# AMPLIACIÓN A ESTUDIO DE IMPACTO AMBIENTAL CATEGORÍA II

## PROYECTO “CHUMICAL 1”

Promotor:  
**KEIRA DEVELOPMENT INC.**

Tipo de documento:	Documento Justificativo (Nota de Ampliación)
Fecha de presentación:	octubre 2019

# **POLIGONOS DE LAS FINCAS CON LA UBICACIÓN DE LOS PANELES Y CAMPAMENTOS TEMPORA- LES.**

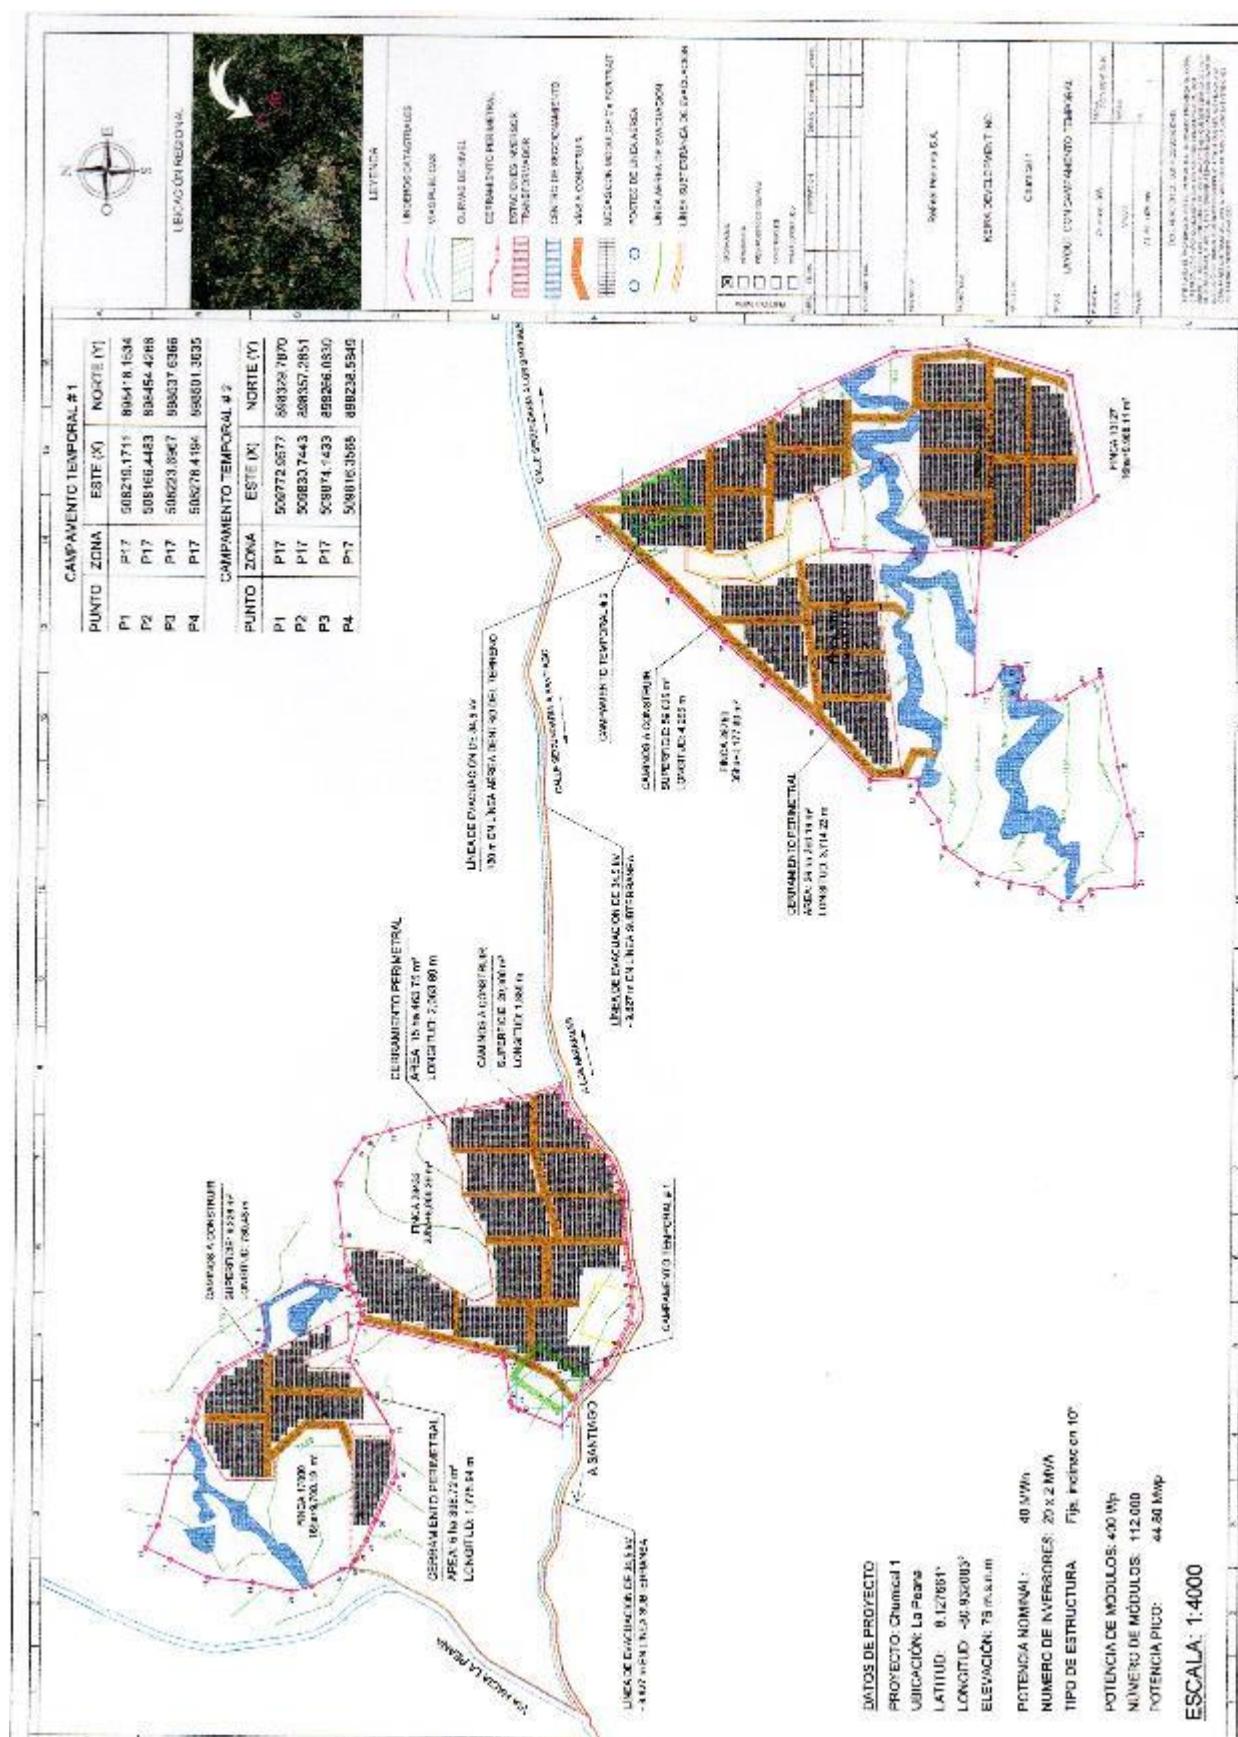
**c)** Indicar la distribución de los paneles en las fincas:

**a.** Indicar la ubicación del campamento temporal, incluyendo las oficinas tipo remolque, depósito de materiales y área de vestidores, comedor y baños portátiles.

R- Se presentan los polígonos de las fincas con la ubicación de los paneles en el **ANEXO No 1**.

R- Ver mapa de ubicación del campamento en el **ANEXO No 2**

## SECCIÓN DE CAMINOS

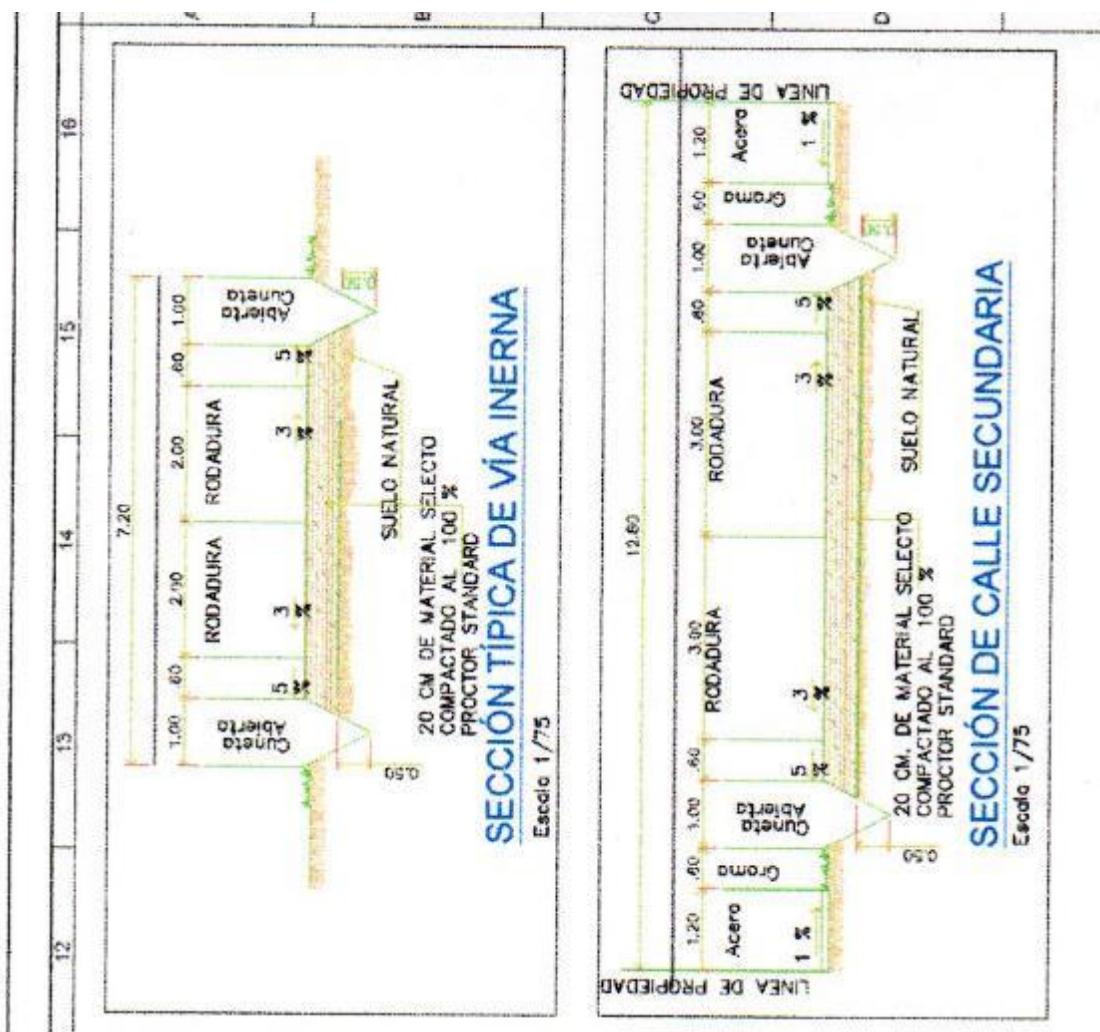
3- En la página 69 del EIA, punto 5.4.2. **Construcción, acápite f.**, mencionan que realizarán “*Construcción de caminos internos de mantenimiento y colocación de capa de material selecto. El camino perimetral tendrá un ancho de 4 metros*”, sin embargo, de acuerdo a informe de inspección al proyecto elaborado por personal de la Dirección de Evaluación de Impacto Ambiental, se indica que se tiene contemplado rehabilitar el camino de acceso al proyecto. Por lo que solicitamos:

a. Presentar las coordenadas UTM con DATUM de referencia de la ubicación del alineamiento e indicar el sitio de donde obtendrán el material para que se utilizará para dicha actividad, así como, la longitud del camino.

R- Se presenta en el **ANEXO No 2**. las coordenadas del alineamiento del camino de acceso y la longitud es de 1.888 km, así como en el **ANEXO No 4**

### **MAPA DE SERVIDUMBRE PLUVIAL Y LAS COORDENADAS UTM PAROXIMADAS DE LAS MISMAS.**

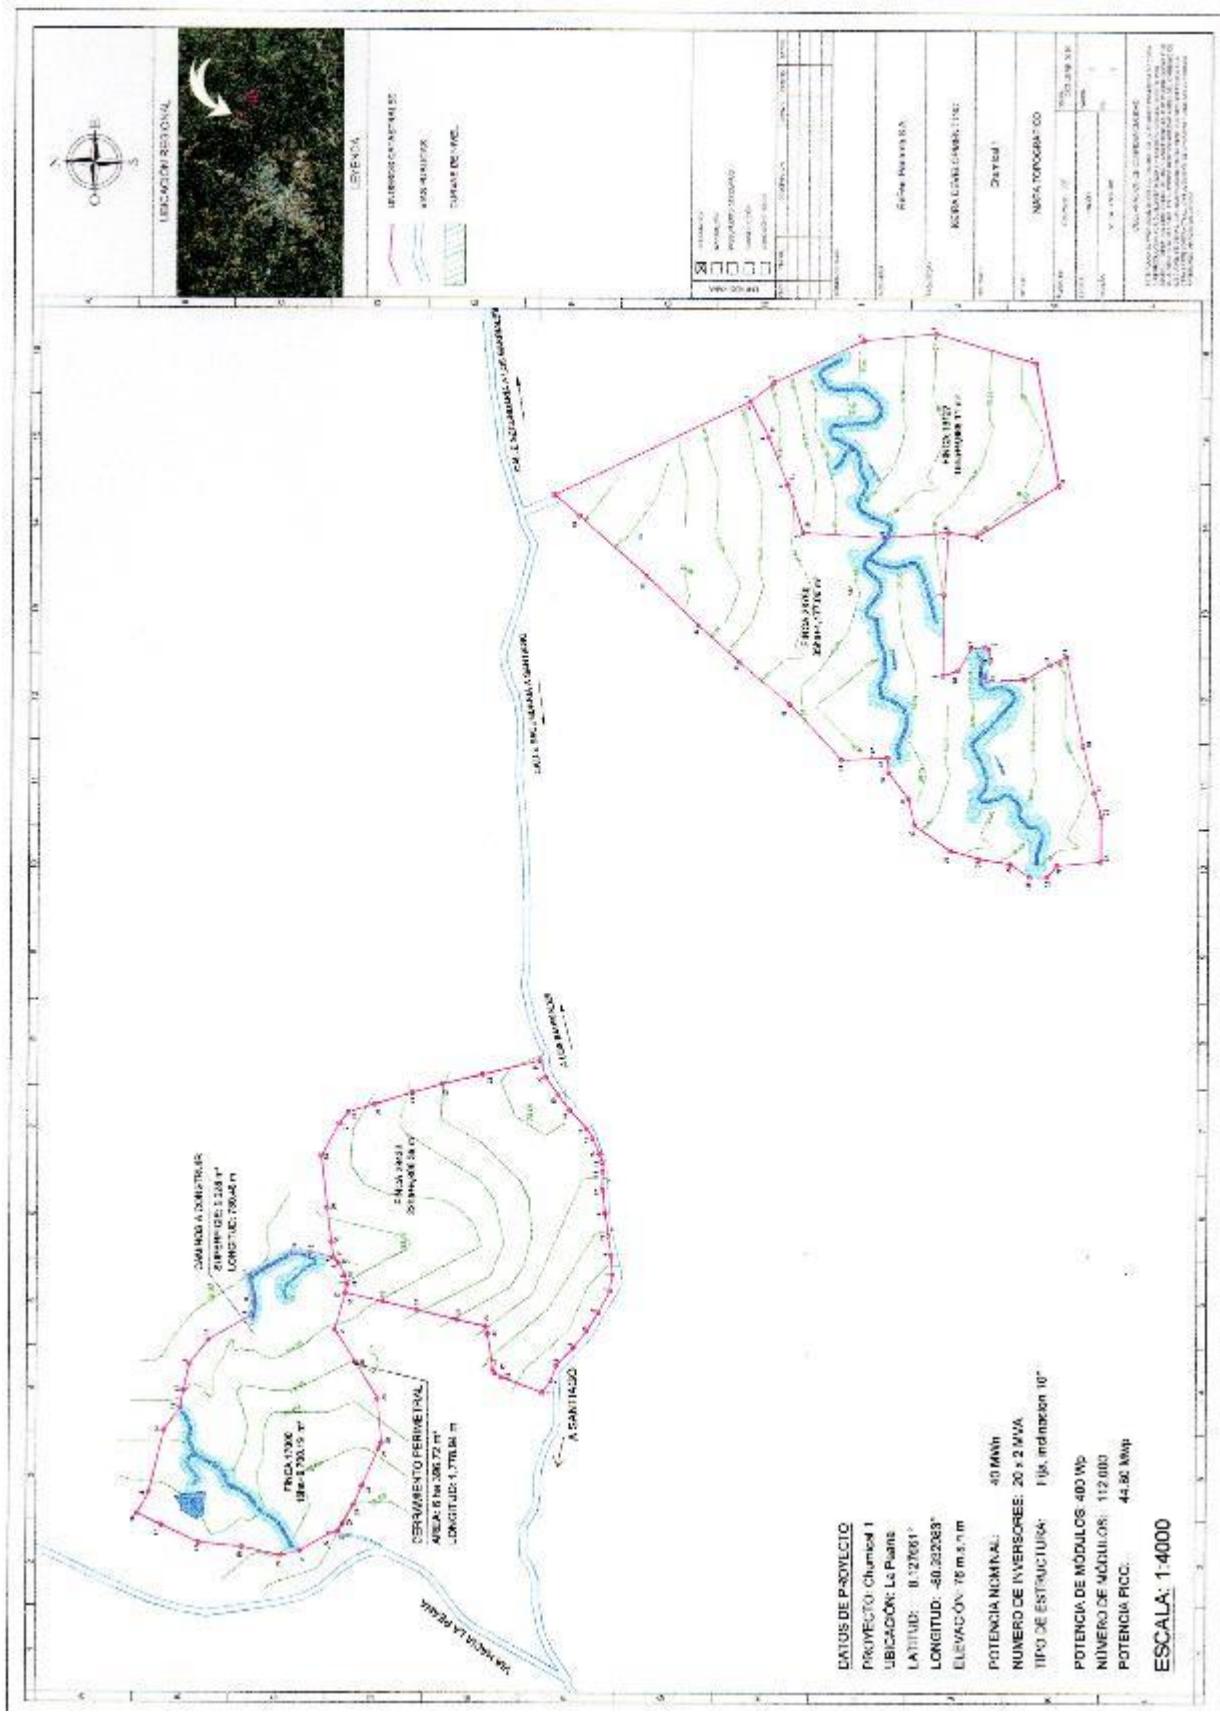
**a.** Aportar los márgenes de protección de las fuentes hídricas presentes en el polígono del proyecto que cumpla con lo establecido en el artículo 23 y 24 de la Ley 1 del 3 de febrero de 1994 (Ley Forestal).

R- Se presenta en el **ANEXO N° 8**, el mapa con la servidumbre pluvial correspondiente de acuerdo a lo establecido en el Ley Forestal No 1 del 3 de febrero de 1994.

**DESCRIPCIÓN DE LA INFRAESTRUCTURA A  
CONSTRUIR SOBRE LA QUEBRADA LA RASPA-  
DURA.**

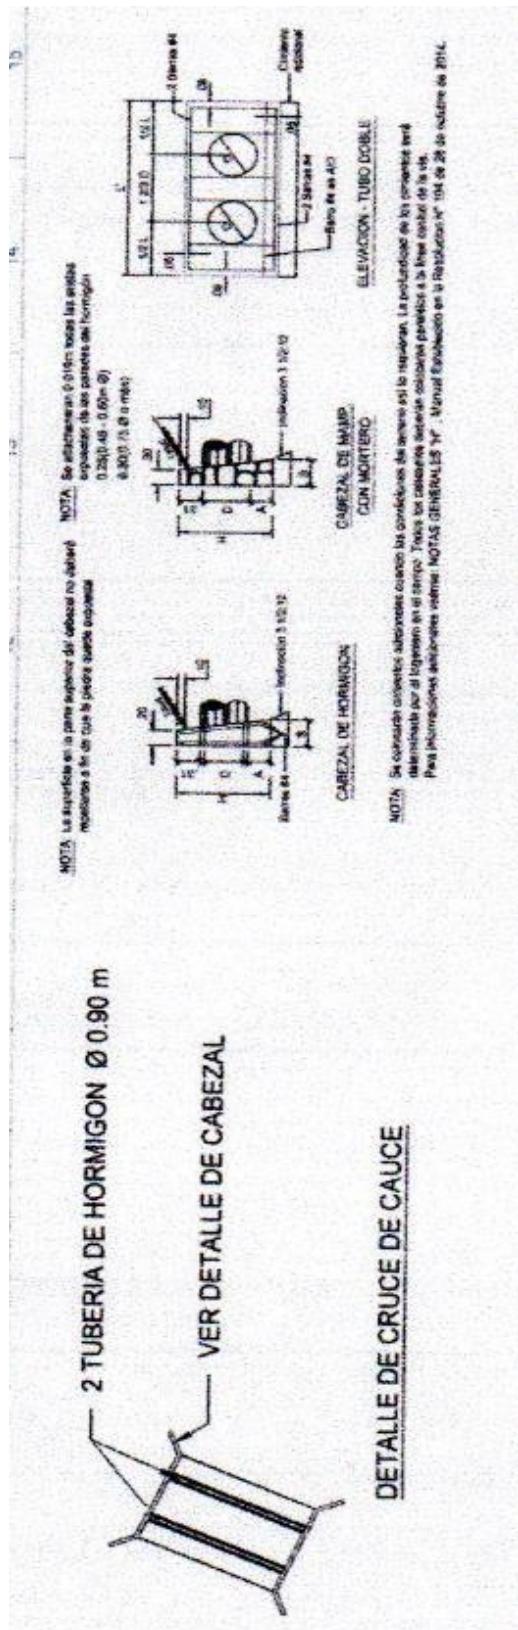
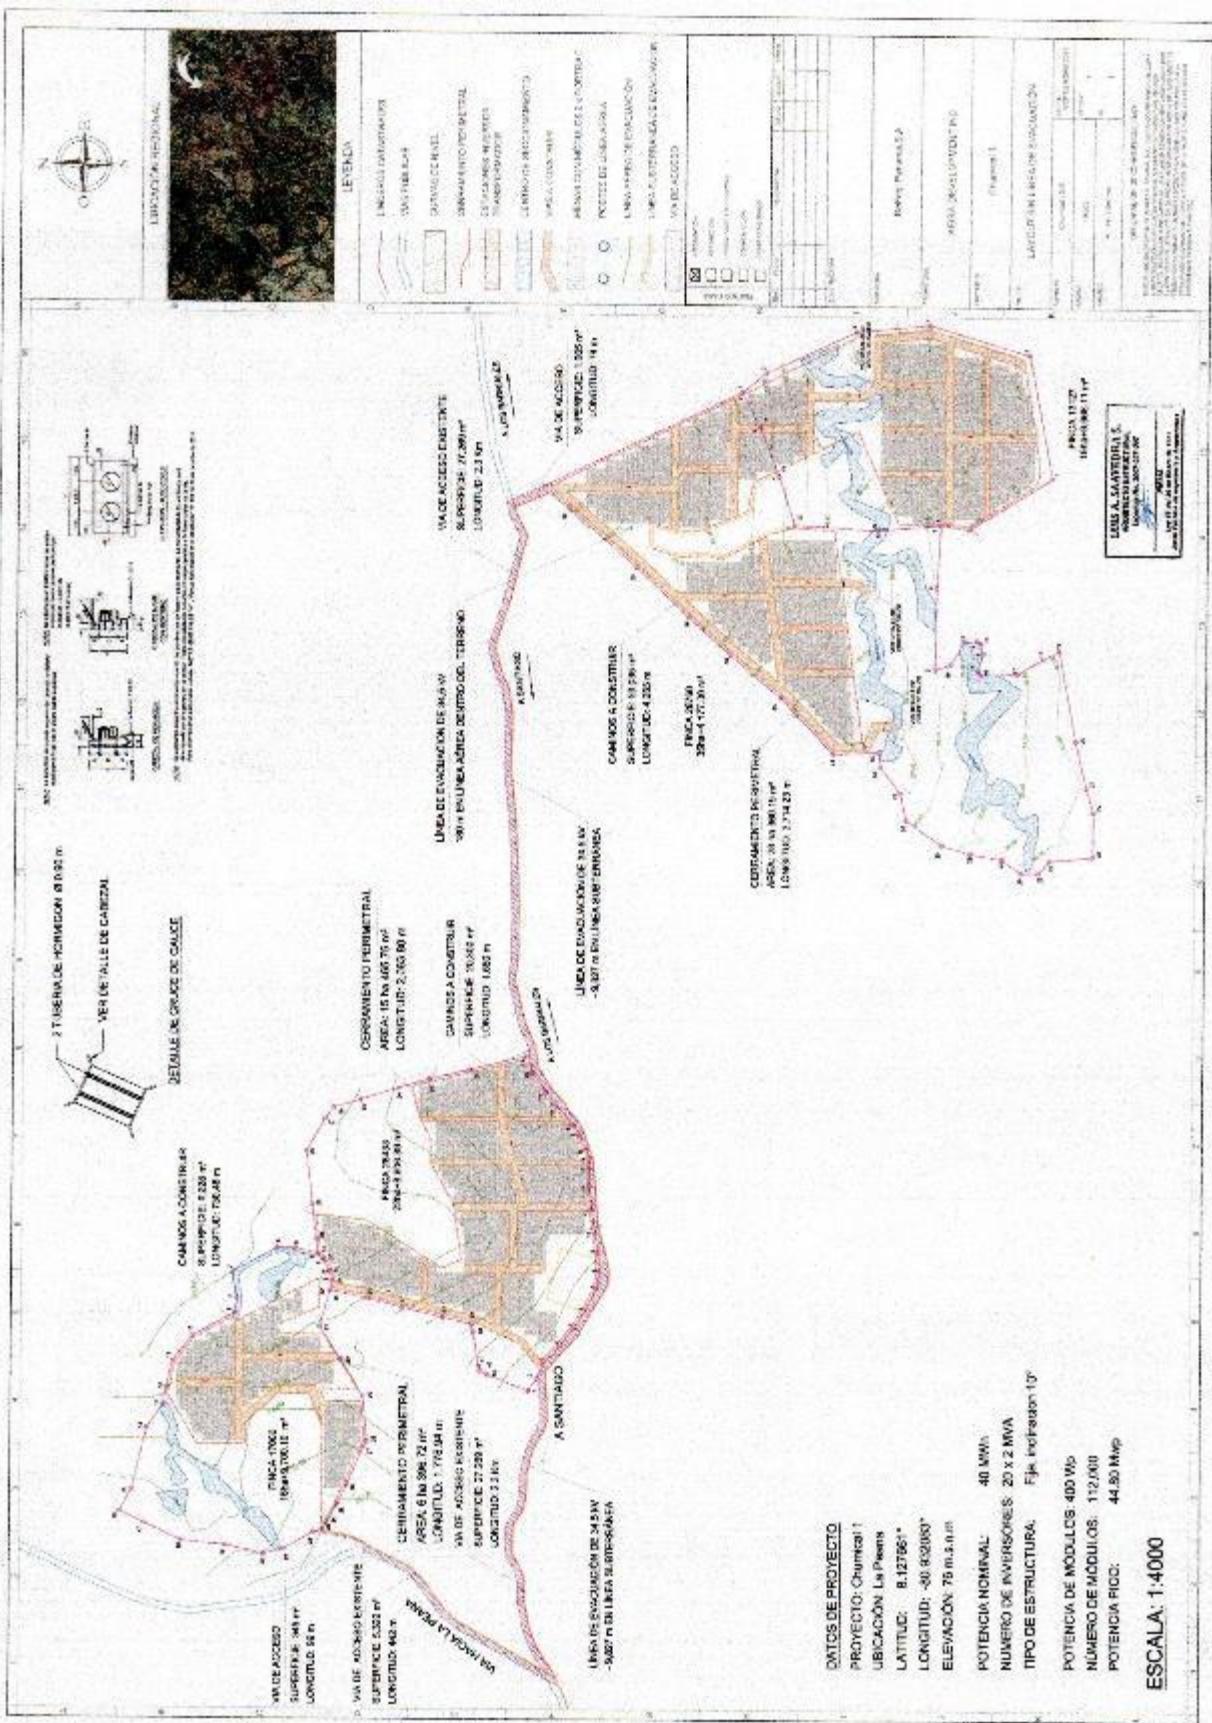
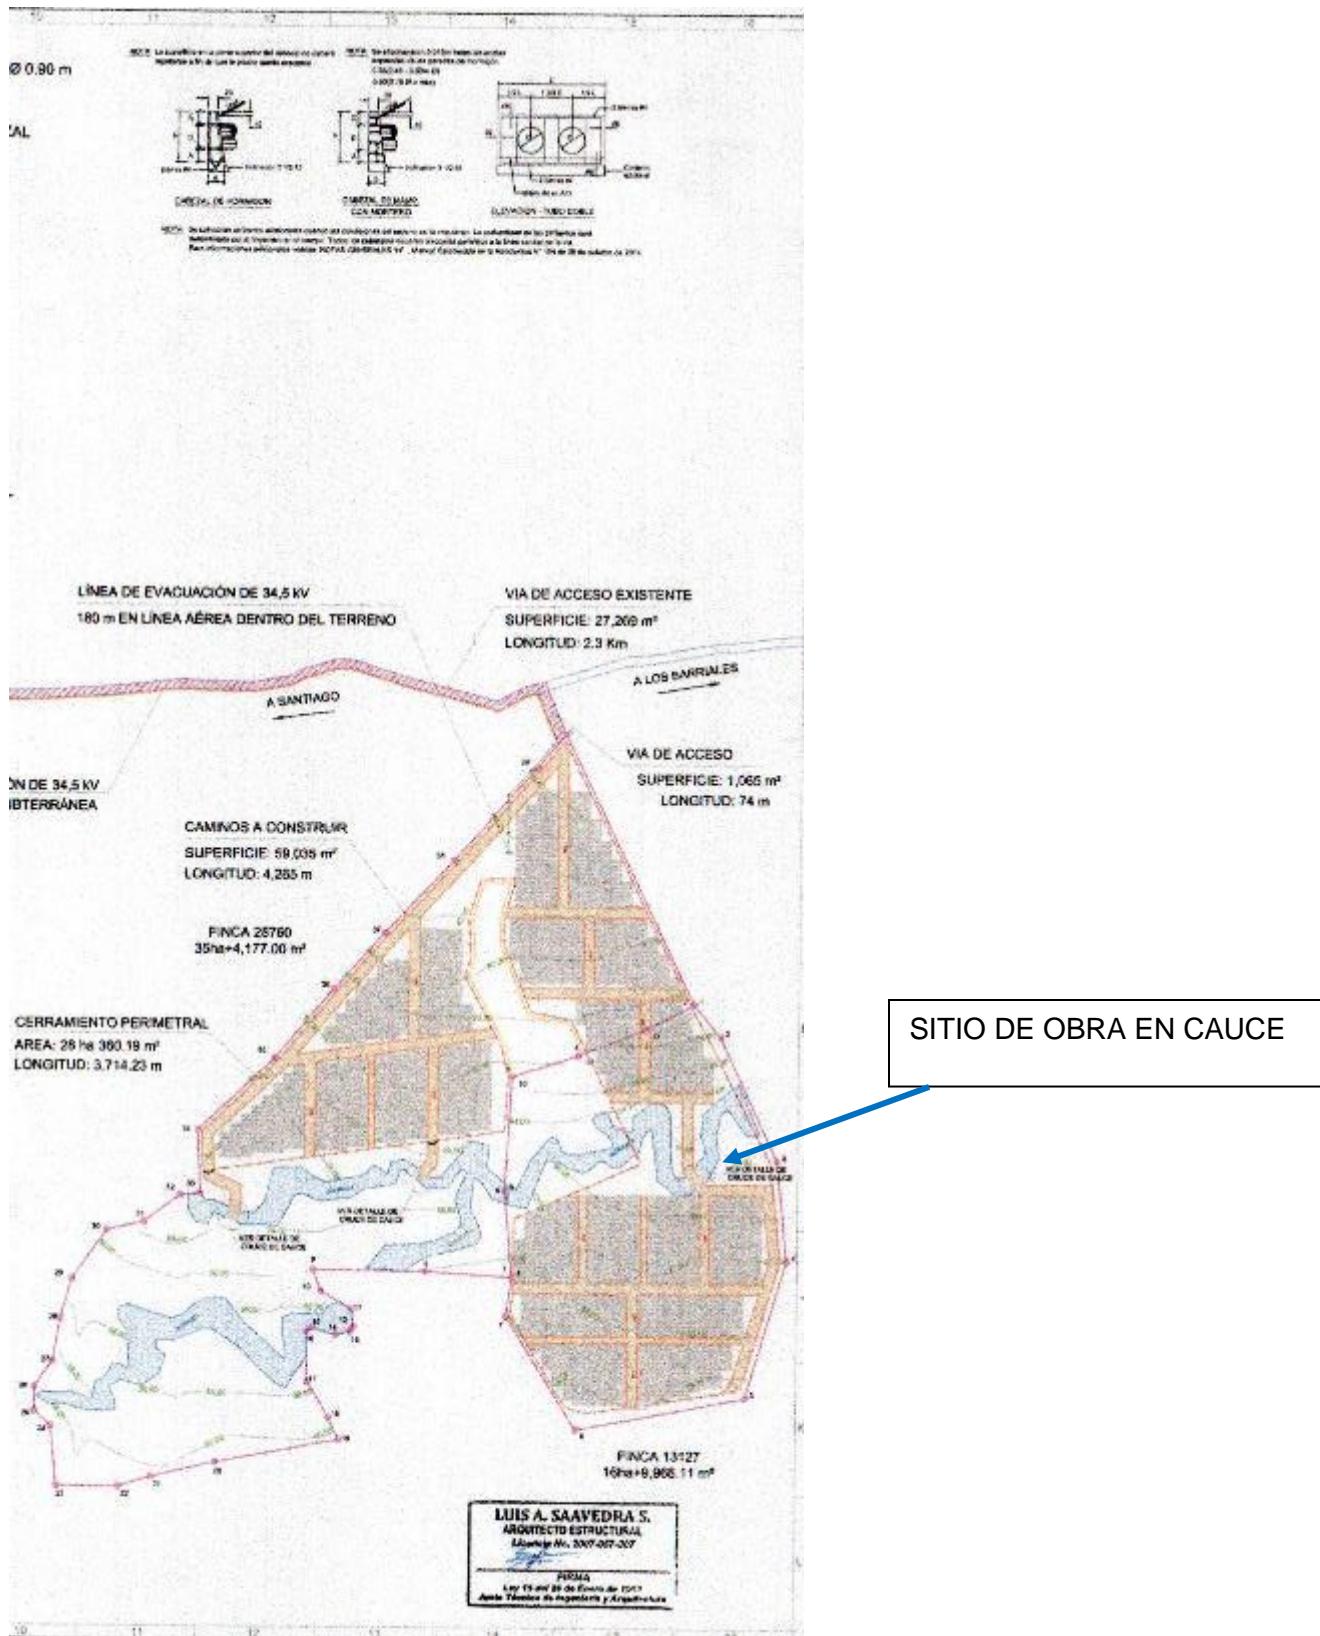
**c.** En la página 58 del EsIA se indica que la quebrada la Raspadura atraviesa el camino en la finca No 28433, por lo que debe aclarar el alcance de la intervención sobre la quebrada (Infraestructuras).

- d. En caso que se propongan estructuras sobre las quebradas, se solicita:
  - i. Describir que estructuras proponen realizar, las afectaciones producto de dichas estructuras (en el proyecto y aguas abajo) y las medidas de mitigación a implementar.

Se tiene proyectado la construcción de un paso de dos tuberías dobles de hormigón de 0.90 m, con cabezales y aletas de protección de manpostería y hormigón. El paso tendrá un ancho aproximado de 4 metros sobre dicha quebrada y con revestimiento de material selecto de 0.20 m.

Se presenta la sección del camino interno a construir que atraviesa la Quebrada La Raspadura, sobre la cual se estará construyendo un paso de alcantarillas, ver detalle en el **ANEXO No 10**.

R- En cuanto al diseño de la infraestructura a construir sobre quebrada La Raspadura, ver **ANEXO No 10**.
